PRODUKT	AVD.	GRUPP
P	5	52
BETR.		NR.
Ny bromshuvud- cylinder		15
240, 260		DATUM
		Juni 84

Service meddelande

Ny bromshuvudcylinder till 240, 260

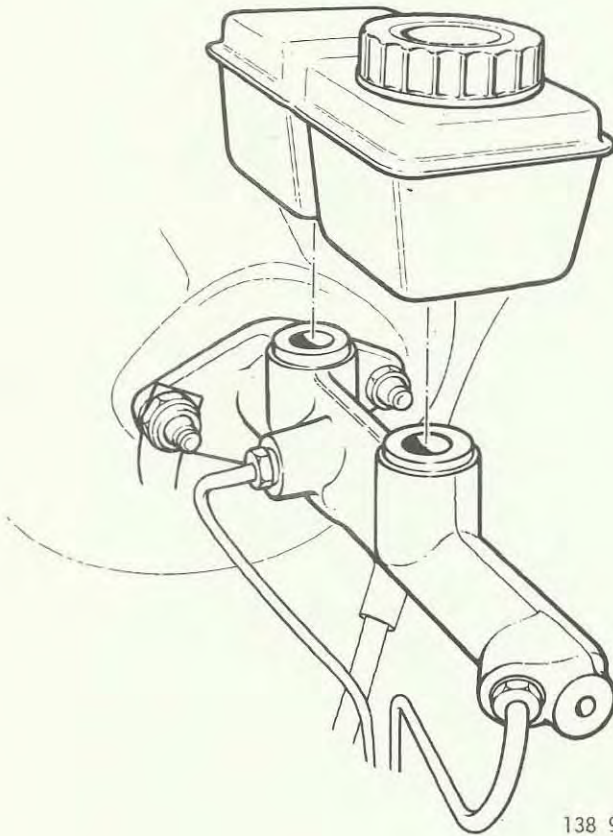
En bromshuvudcylinder med förbättrat invändigt korrosionsskydd finns nu tillgänglig som reservdel.

Förbättringen består av att monteringsvätskan är ändrad samt att anslutningshålen är pluggade under transporten och lagringen.

Obs! Eftersom den nya cylindern levereras utan bromsvätskebehållare måste den gamla behållaren flyttas över.

Det.nr.	vänsterstyrd	1 330 800-2
-"-	högerstyrd	1 330 799-6
